DIN EN 1992-1-1/NA Berichtigung 1

**Nationaler Anhang –
National festgelegte Parameter –
Eurocode 2: Bemessung und Konstruktion von Stahlbeton- und
Spannbetontragwerken -
Teil 1-1: Allgemeine Bemessungsregeln und Regeln für den Hochbau,
Berichtigung zu DIN EN 1992-1-1/NA:2011-01**

DIN EN 1992-1-1/NA Ber 1:2012-06

In DIN EN 1992-1-1/NA:2011-01 sind folgende Korrekturen vorzunehmen:

Bild NA.10.1 wird umbenannt in Bild 10.1DE und durch folgendes Bild ersetzt:

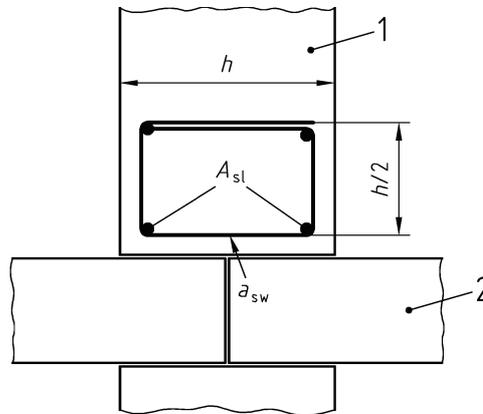
97 Berichtigung zu NCI zu 10.9.2 (2)
